Rapport de contrôle d'installations électriques à basse et à très basse tension

RÉF. 45/2025/98496/D03:1

DATE DU CONTRÔLE 01/04/2025 (14:10 - 16:20) **AGENT VISITEUR** Mateusz Bargielski
ADRESSE DU CONTRÔLE Rue du Viaduc 88 (étage 2) - 1050 Ixelles **TYPE DE CONTRÔLE** Visite de contrôle (6.5.)

Schéma(s) unifilaire(s) de l'installation

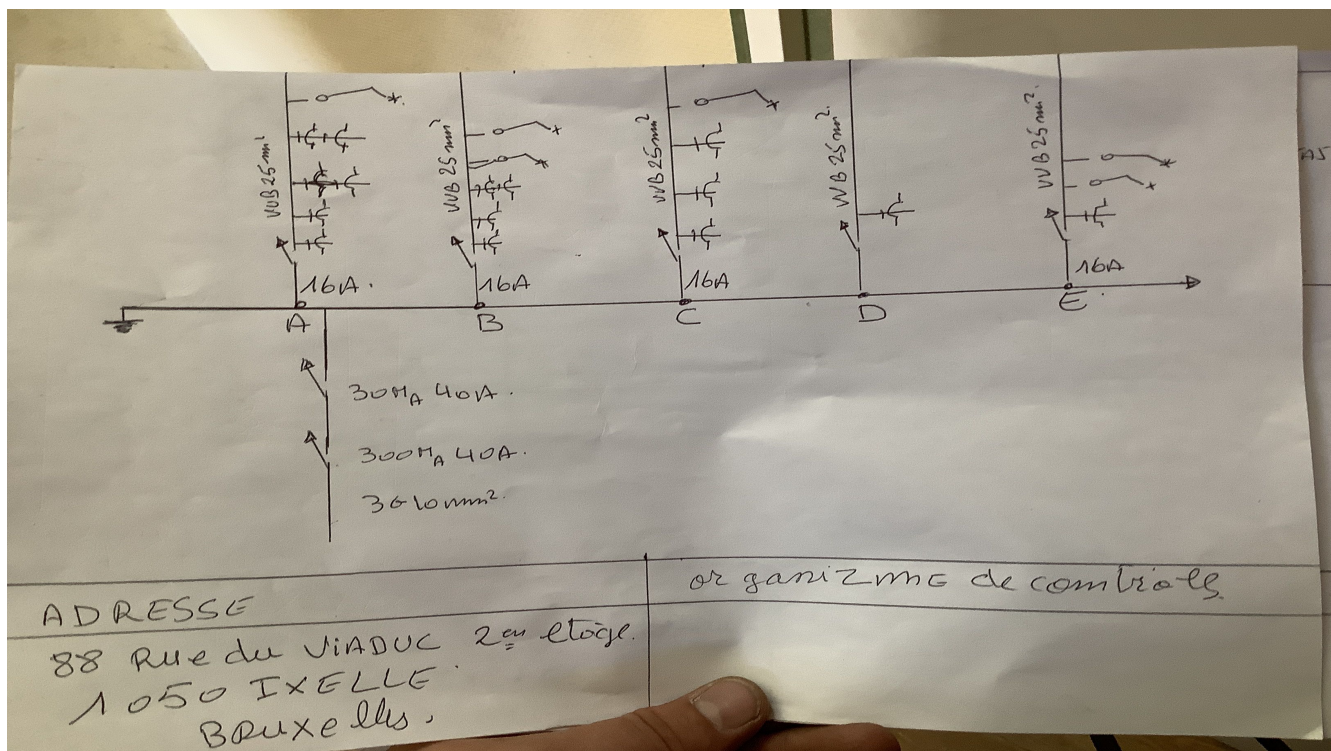
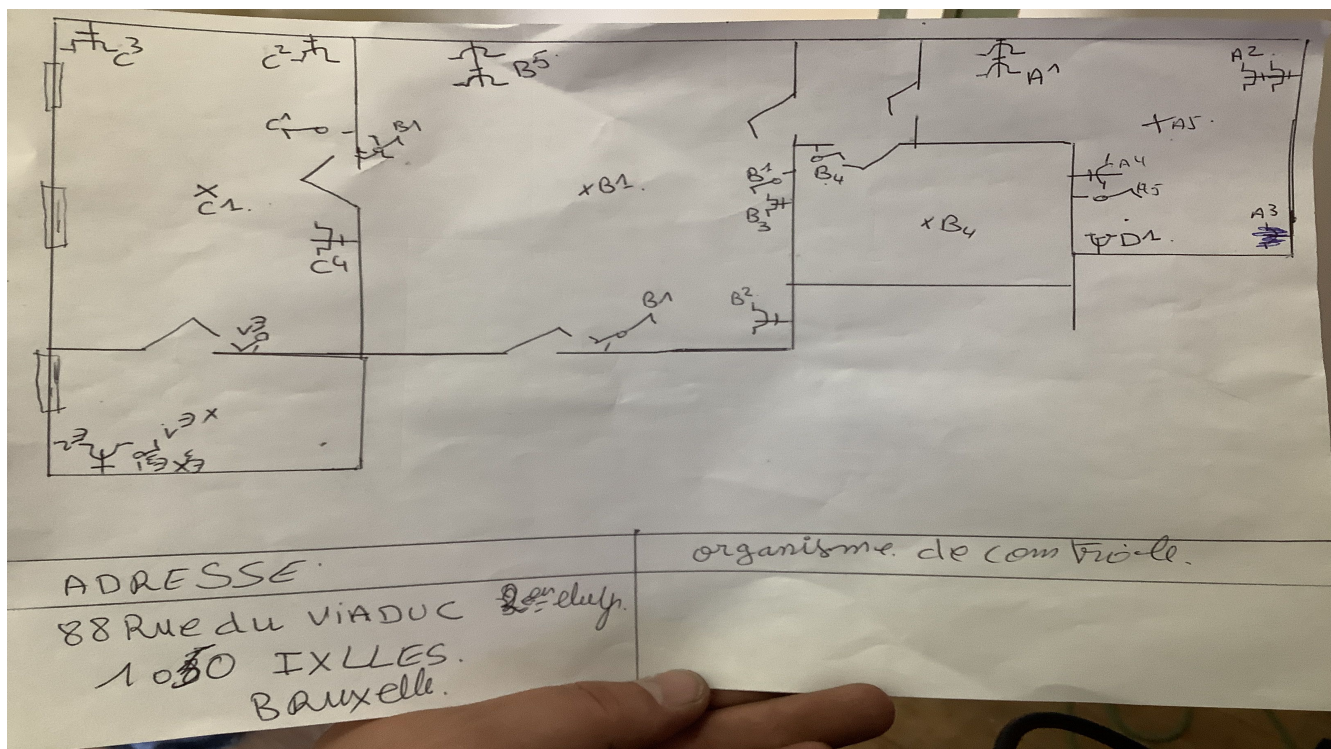
- Les schémas unifilaires et plans de position ne correspondent pas à la réalité. - 3.1.2.;6.4.6.;6.5.7.;9.1.2.
- La connexion d'appareils d'éclairage n'est pas correcte. - 5.3.4.2.

- Les plans et schémas seront à adapter en fonction des travaux de mise en conformité qui seront réalisés.
- L'appareillage électrique fixe ou à poste fixe suivant n'est pas présent - lave-vaisselle/sèche-linge
- Lors d'une rénovation de l'installation électrique, les dérogations pourraient ne plus être appliquées.
- L'habitation étant meublée, il se peut que tout n'a pu être vérifié.
- La liaison équipotentielle supplémentaire pour la baignoire métallique n'est pas visible et vérifiable (email ou autre).
